# PREVOST

## BULLETIN DE GARANTIE

Bg11-24

DATE : SEPTEMBRE 2011	SECTION : 23 - Accessoires
EXPIRATION: SEPTEMBRE 2013	
SUJET : REMPLACEMENT DE CERTAINES PIÈCES DU MÉCANISME D'ENTRAÎNEMENT DES ESSUIE-GLACES SUPÉRIEURS

FIGURE 3

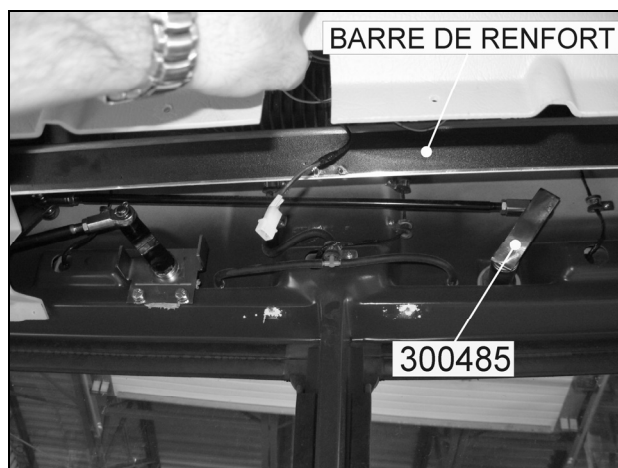
1. Protéger le siège du conducteur de même que l'intérieur et l'extérieur de l'avant de l'autocar.
2. De l'extérieur, démonter et retirer le bras d'essuie-glace supérieur droit (côté trottoir). Le mettre de côté.
3. Déconnecter, démonter et retirer les pare-soleil gauche et droit du pare-brise.
4. Retirer les vis de fixation du panneau de finition central avant (Figures 1 et 2).
5. Tirer sur le panneau de finition central avant afin d'accéder à l'axe de pivot droit (300485) (Fig. 3).
6. Faire sauter les rivets de la barre de renfort et la pousser de côté (Figure 3).

**FIGURE 5**

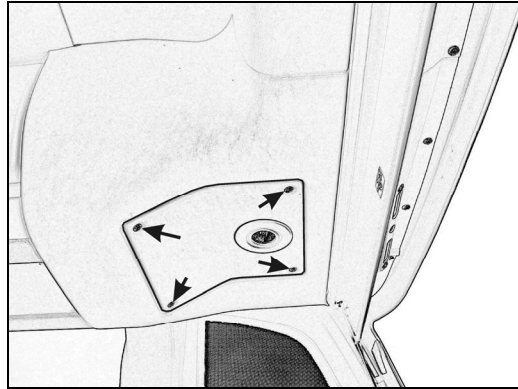
1. Effectuer les étapes 1 à 9 de la marche à suivre décrite dans la PARTIE A afin de remplacer l'axe de pivot droit (côté trottoir) (300485).
2. Retirer les vis de fixation situées le long du pare-brise au-dessus du conducteur afin de libérer le panneau de finition avant gauche (côté conducteur) (Voir figure 2).
3. Retirer les 4 vis de fixation du panneau d'accès situé au-dessus du conducteur (Figure 5).

**FIGURE 6**

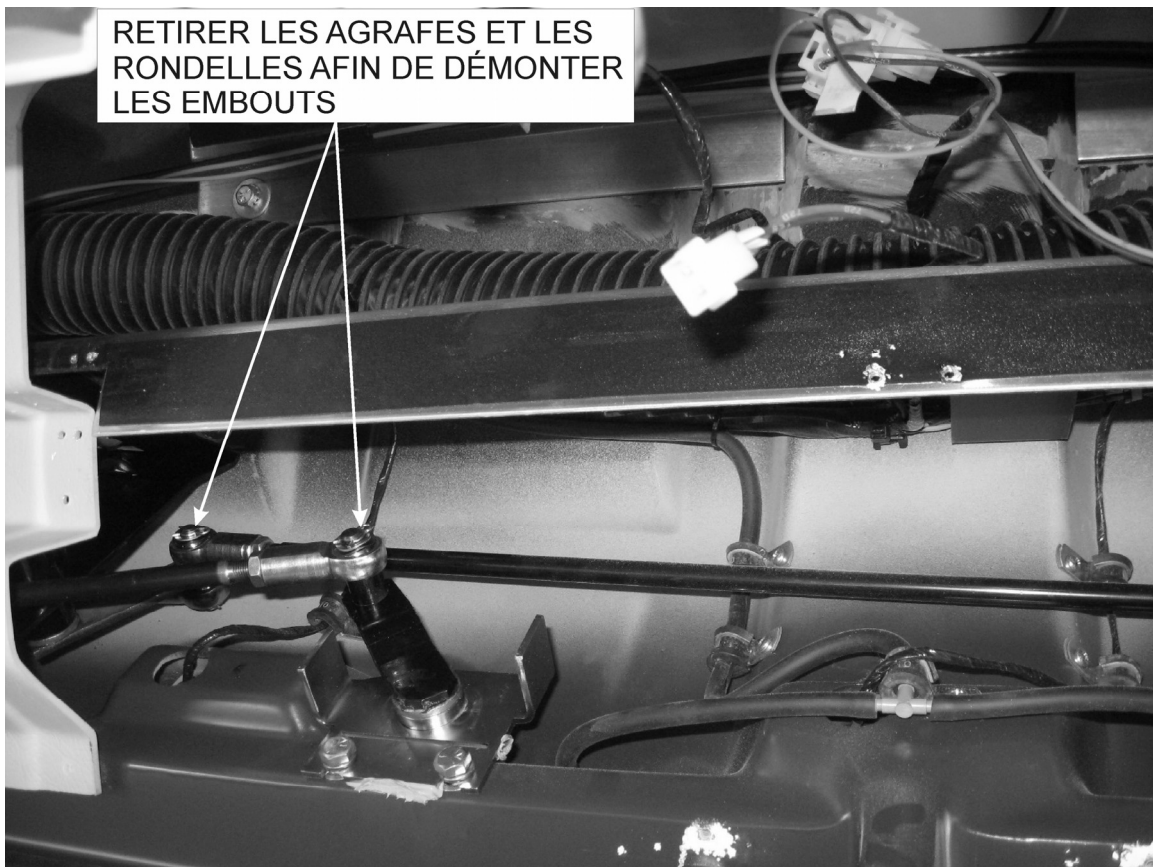
4. Déconnecter le moteur des essuie-glaces supérieurs.
5. Retirer les agrafes à ressort et les rondelles afin de désassembler les embouts à rotule (embout à rotule monté sur l'axe de pivot gauche (côté conducteur) et embout à rotule monté sur le pivot d'inversion) (Voir figures 6 et 7).

FIGURE 7

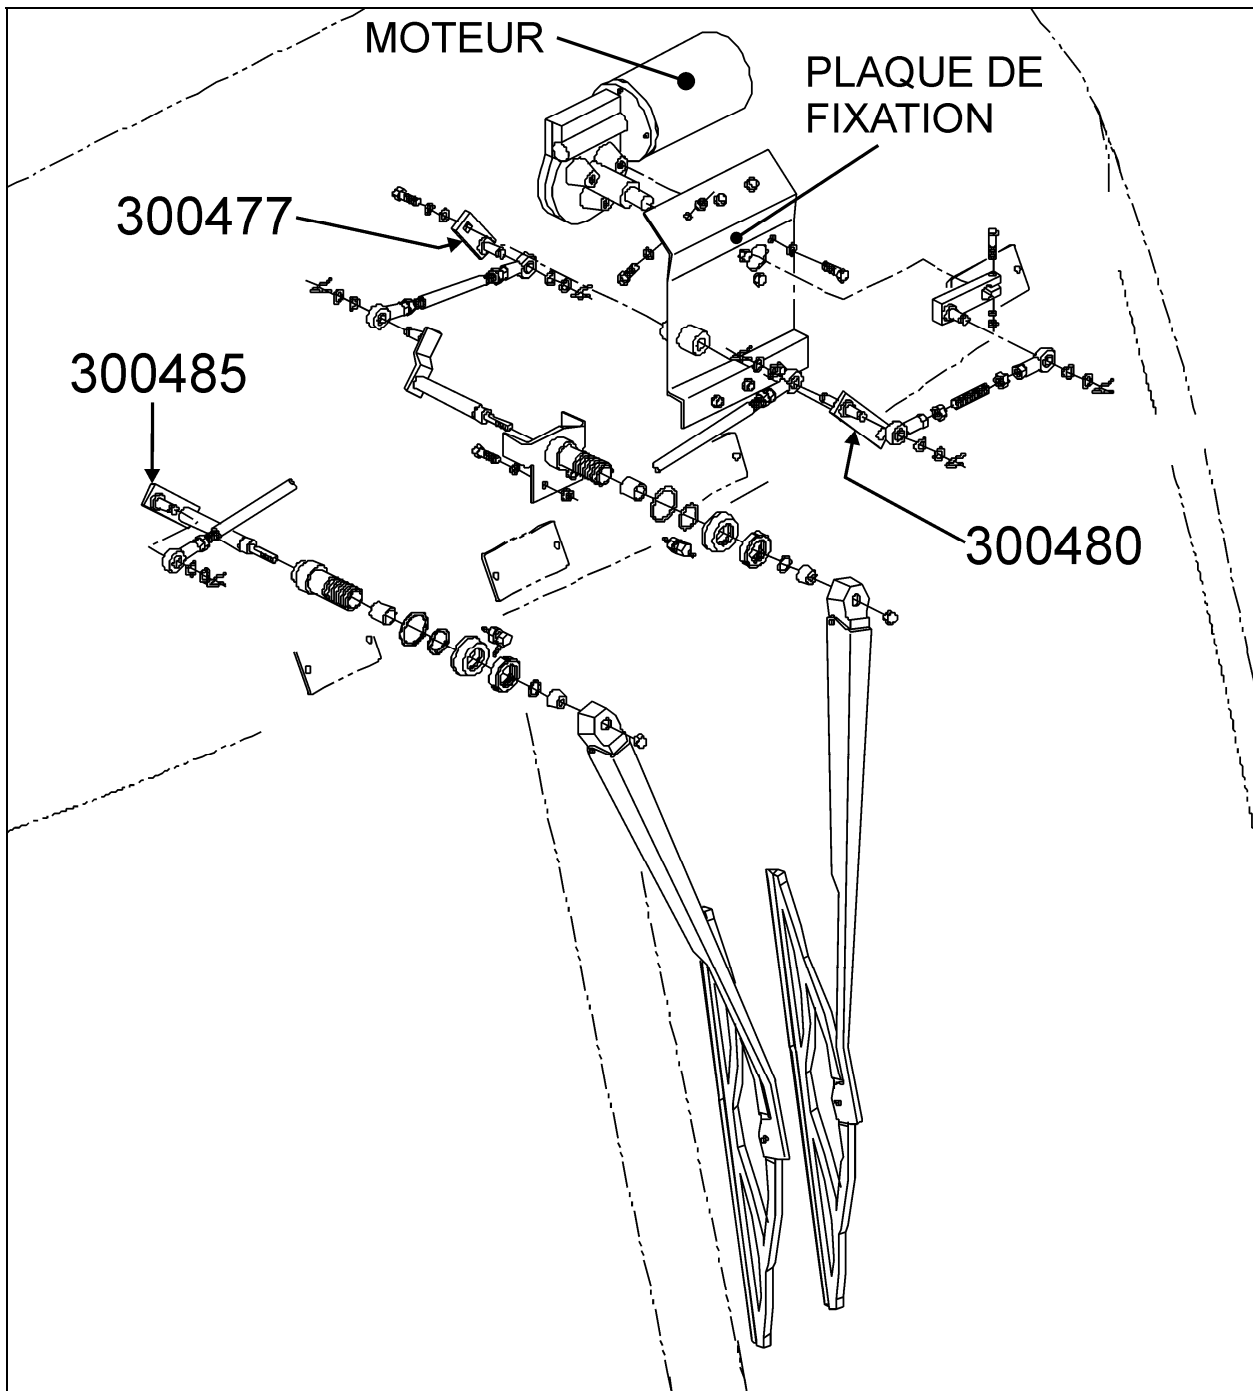
6. Passer par le trou du panneau d'accès situé au-dessus du conducteur afin de retirer les six vis de la plaque de fixation du moteur (Figure 7).

7. Sortir le moteur muni de la plaque de fixation et des tringles par le trou du panneau d'accès.
8. Sur un établi, remplacer le bras de levier (300477) et le pivot d'inversion (300480) (Figure 7).
9. Repasser le moteur muni de la plaque de fixation et des tringles par le trou du panneau d'accès.
10. Visser temporairement à la main les six vis de la plaque de fixation du moteur.
